Rifacimento metanodotto Pieve di Soligo - San Polo di Piave – Salgareda DN 300 (12") DP 75 bar

RELAZIONE DI SINTESI: OTTEMPERANZA ALLE CONDIZIONI AMBIENTALI PER LA TUTELA PAESAGGISTICA (L.42/2004) DI COMPETENZA MIBAC

Rev.	Descrizione	Elaborato	Verificato	Approvato	Data
0	Emissione	Battisti	Luminari	Luminari	22/09/19

Figura 8: Planimetria: In magenta Met. Pieve di Soligo - San Polo di Piave – Salgareda DN 300 (12") in progetto – In rosso Allacciamento Star in progetto — In verde metanodotti esistenti da dismettere – In arancione le aree in asservimento del met. All. Star

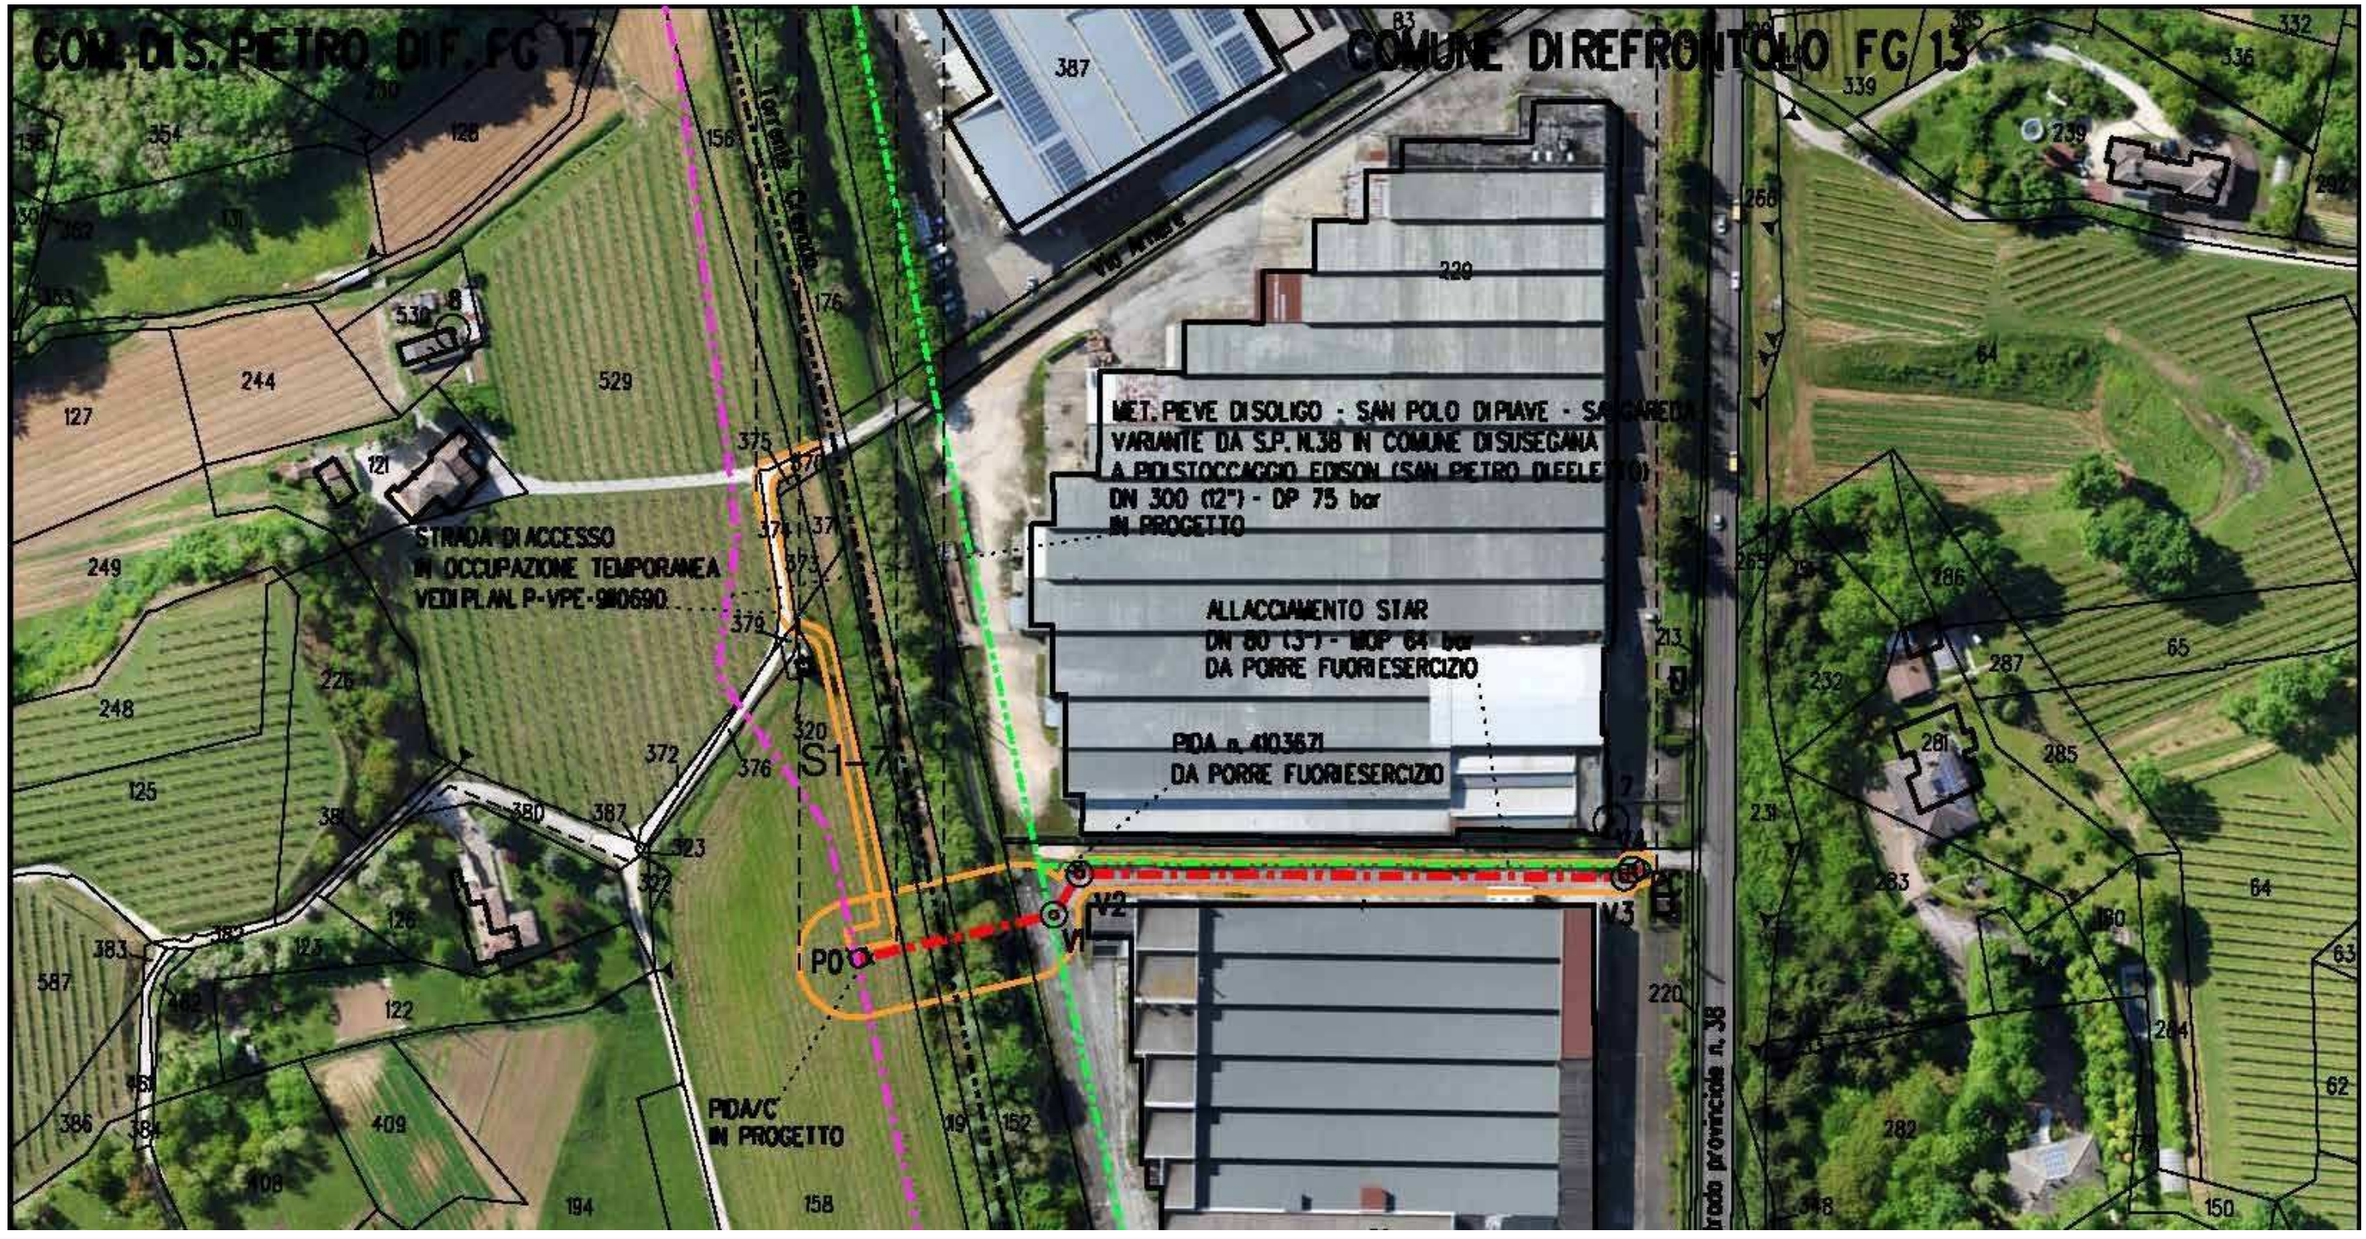
"*L'impianto su allacciamento STAR denominato PIDA N. 4.4 in comune di san Pietro di Feletto attualmente compreso in area paesaggisticamente già interessata dalla presenza di un'area produttiva non dovrà essere spostato in nuovo ambito, con conseguente consumo di suolo e interessamento di area paesaggisticamente più integra, e dovrà essere previsto nella stessa sede dell'impianto attuale che si intende dismettere;*

Il nuovo metanodotto Allacciamento Star DN 100 (4") è progettato con DP 75 bar, così come il metanodotto principale DN 300 (12") da cui si stacca. Nel rispetto del capitolo 2.5 del DM 17/04/2008 la distanza di sicurezza dagli edifici è di 13,5m, come indicato in Figura 8 per il tratto compreso tra P0 e V1.

Figura 20: Caratteristiche ed ingombri dell'ipotetica recinzione alternativa

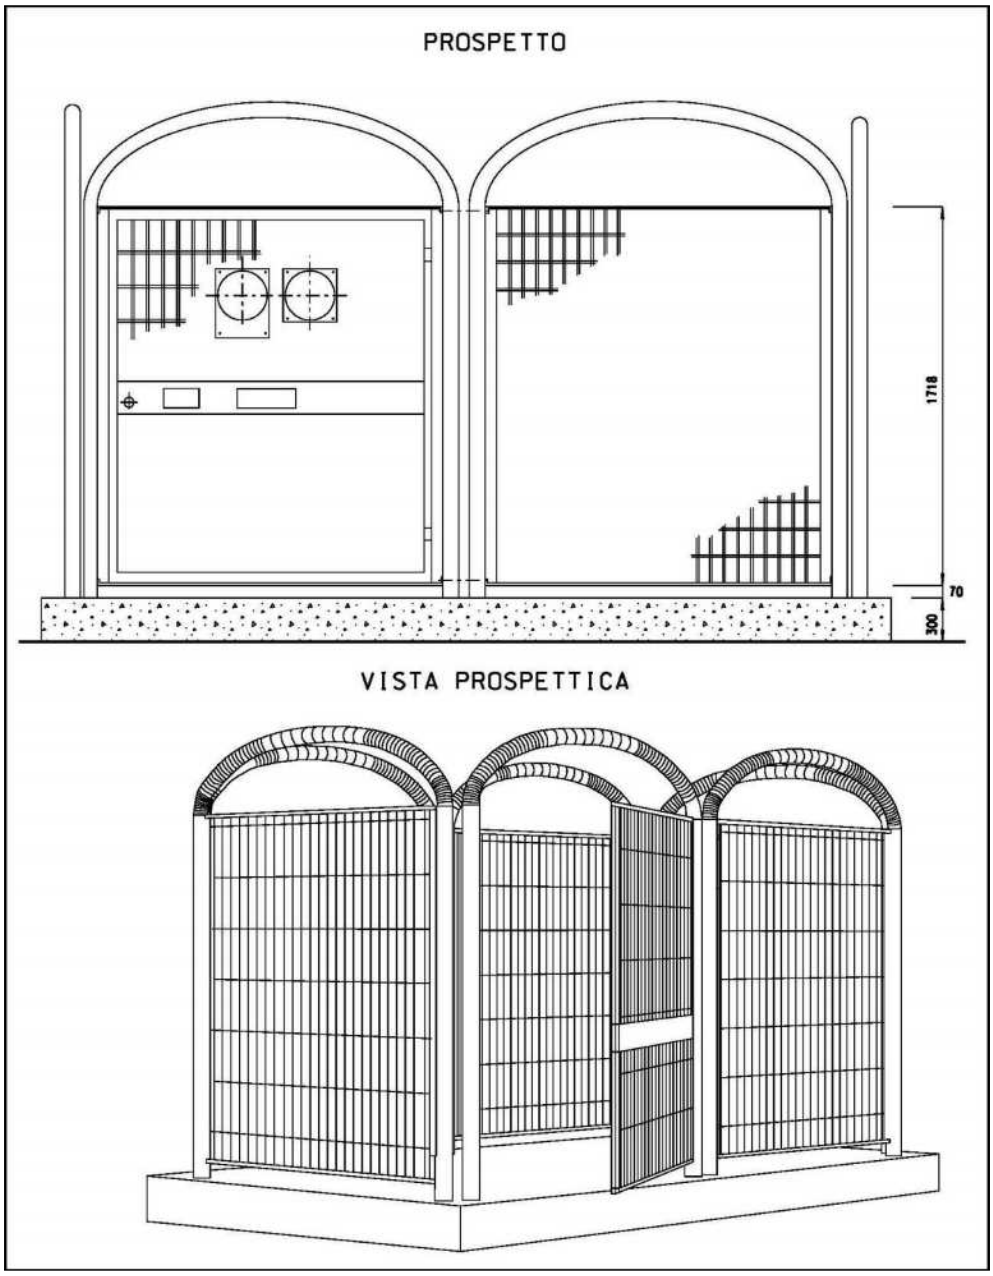
La "Prescrizione E" consiste nella condizione ambientale di cui al punto 8 del parere MIBAC prot. 4402 del 13/2/19:
"per la fase di progettazione esecutiva si richiede uno studio che consenta l'individuazione di recinzioni per impianti PIDE di maggiore qualità *formale e materiale rispetto a quelli attualmente in uso, in modo da garantire oltre alla necessaria schermatura dell'impianto mediante l'utilizzo e messa a dimora di siepi, anche una maggiore integrazione dello stesso rispetto agli ambiti di particolare valore paesaggistico-ambientale.*

Lo studio effettuato ha identificato un'altra possibile recinzione che risponderebbe, oltre che alle necessarie condizioni di sicurezza in termini di antintrusione e durevolezza, alla richiesta di maggiore qualità formale e materiale.
Tuttavia, questo tipo di recinzione, per quanto qualitativamente superiore, avrebbe ingombri visivamente maggiori, in particolare nella parte superiore ove delle barre curve sono installate al posto della recinzione antintrusione con filo spinato, e risulterebbero quindi più impattanti rispetto a quanto previsto originariamente nella progettazione.
La recinzione standard infatti, ha un'altezza massima di 2 m circa ed è caratterizzata, soprattutto nella parte superiore da una struttura molto leggera, che, una volta dipinta in colore verde scuro e circondata da mascheramento mediante piantumazione, ha maggiori potenzialità di mimetizzazione e conseguente integrazione nell'ambito paesaggistico.

In conclusione, in ottemperanza alla prescrizione è stato eseguito lo studio richiesto, che tuttavia non ha portato ad individuare un'alternativa più valida rispetto a quella rappresentata dalla recinzione standard, per la quale si garantisce tuttavia l'integrazione entro gli ambiti di impianti e relative recinzioni che, come già descritto in Capitolo 2, saranno verniciate e munite di mascheramento vegetale.

PROGETTO DI MASCHERAMENTO (P.I.D.I. N.4)
DN 300 (12") CON DUE STACCHI DN 100 (4")
NEL COMUNE DI SANTA LUCIA DI PIAVE

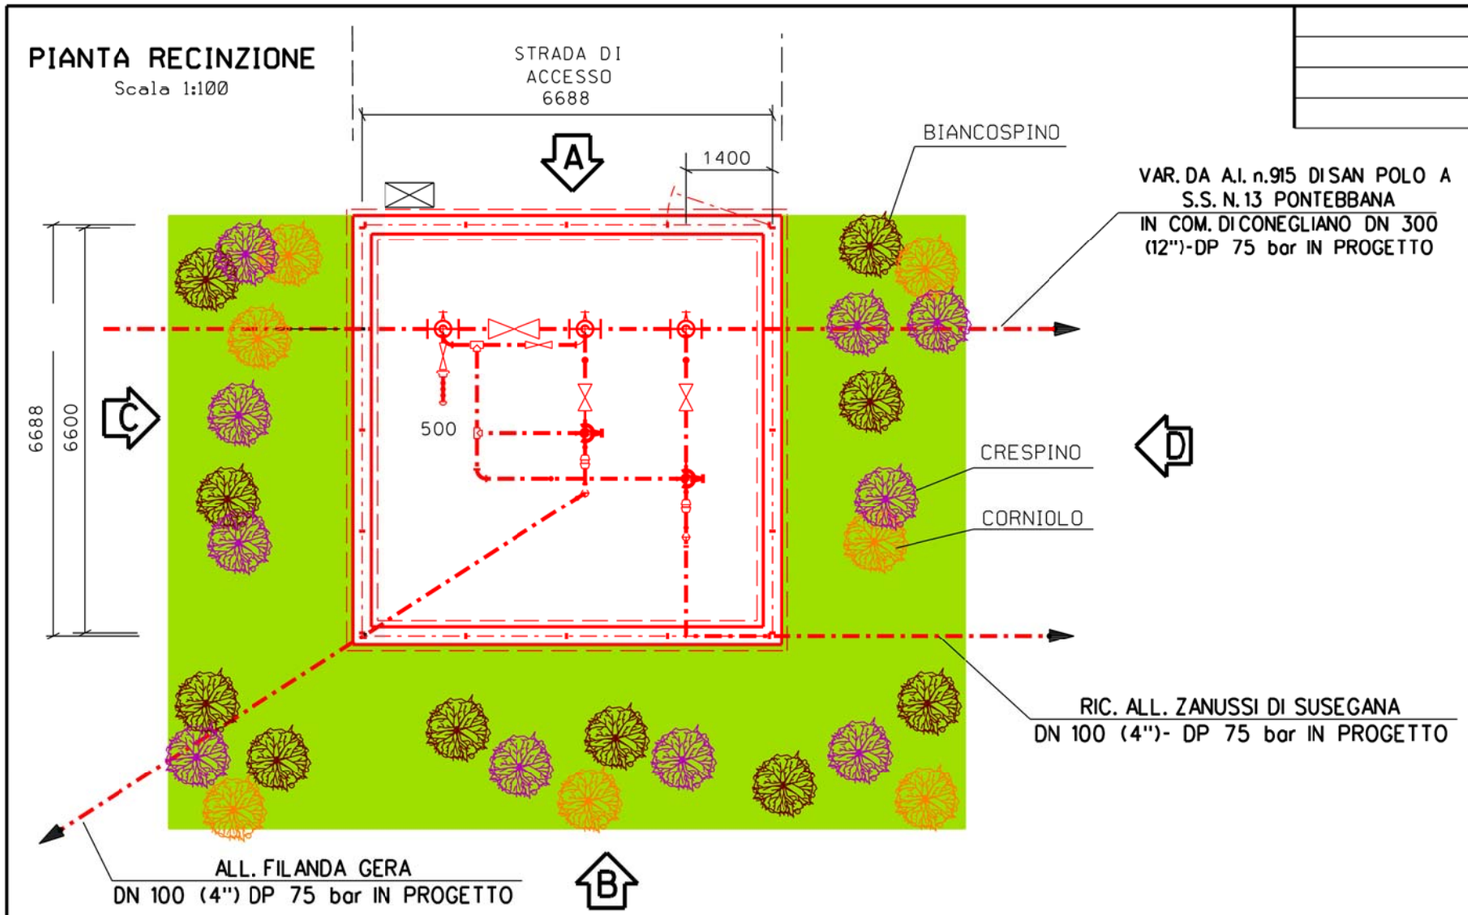
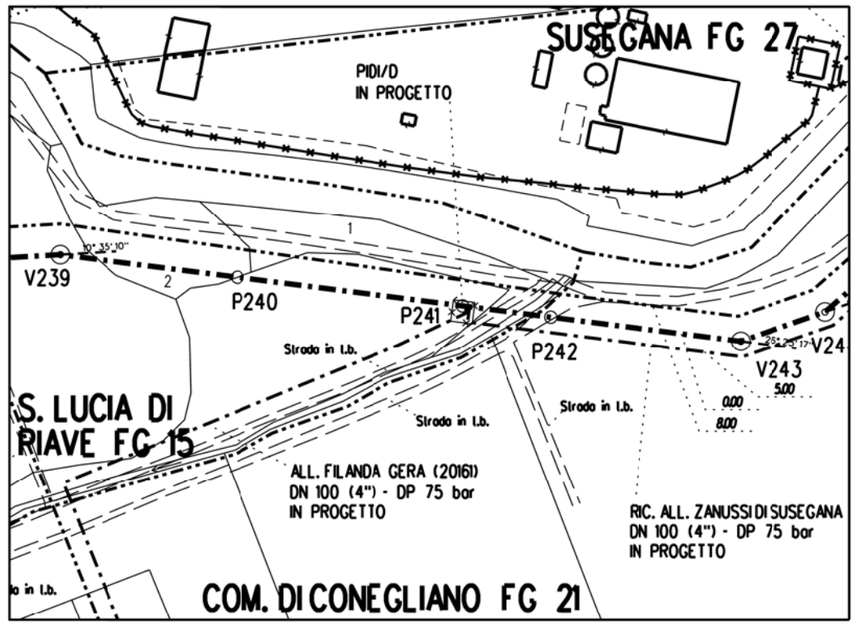
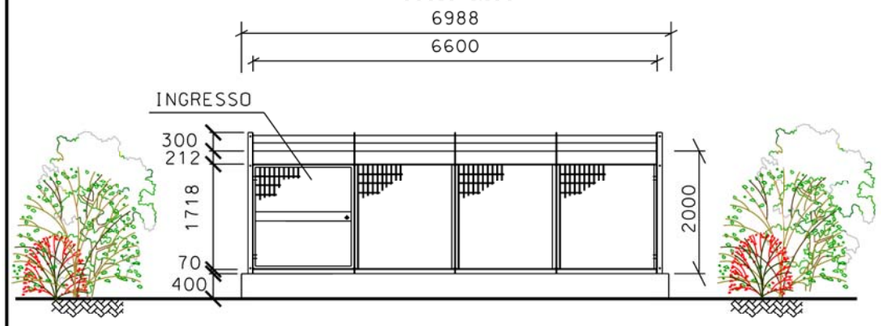
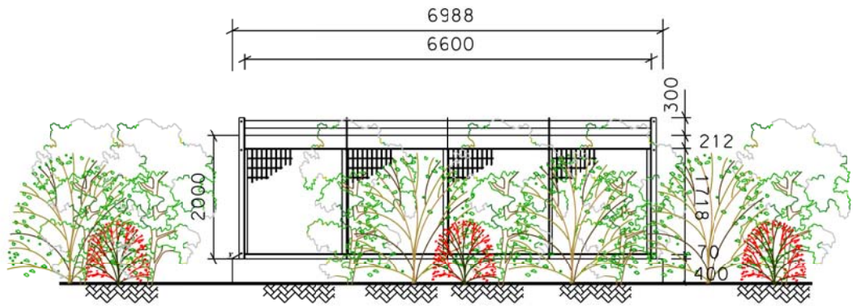
schermatura e mitigazione" e di quella più particolare, relativa all'impianto prossimo all'area vincolata di "Villa Gera" in Comune di Conegliano:
"In particolare, per quanto riguarda il nuovo impianto PIDI in progetto, da realizzarsi in sostituzione dell'esistente impianto PIDA da dismettere, previsto all'esterno dell'area vincolata ai sensi della Parte seconda del D.Lgs. 42/2004 ma interno all'area soggetta a tutela paesaggistica, ad ulteriore miglioramento dell'installazione si dovrà provvedere alla messa a dimora di una siepe arbustiva da realizzarsi con specie autoctone (carpino, nocciolo, ecc) in grado di garantire l'opportuno mascheramento del manufatto tecnologico".
Il mascheramento sarà realizzato mediante la piantumazione, lungo il perimetro della recinzione, di specie arboree ed arbustive autoctone miste, di altezza a pieno sviluppo compresa tra 2-3 metri.
Le piantumazioni saranno disposte con sesto di impianto 1,5 x 1,5 con distribuzione a gruppi irregolari come illustrato nella simulazione in Figura 2 e nella planimetria riportata in Figura 3.

Il mascheramento mediante piantumazione sarà applicato a tutti gli impianti di nuova costruzione, ad eccezione di quelli ubicati nell'ambito delle colture a vigneto.
La logica di questa scelta sta principalmente nel fatto che, per quanto di natura antropica, i filari dei vigneti sono un elemento tipico del paesaggio in cui è inserito il progetto, ed hanno un effetto schermante che nasconde o quantomeno limita la visibilità degli impianti.
L'effetto di mascheramento dei vigneti è mostrato nella foto simulazione di Figura 4.
Bisogna inoltre considerare che, all'interno o ai margini di un vigneto, l'esecuzione del mascheramento mediante essenze arbustive apporterebbe un elemento estraneo al contesto, senza contare che la piantumazione interesserebbe una superficie aggiuntiva di terreno a discapito della coltivazione a vigneto, con aggravio del consumo di suolo a carico del progetto.

In allegato si riporta quale esempio l'elaborato grafico relativo all'impianto PIDI n.4.
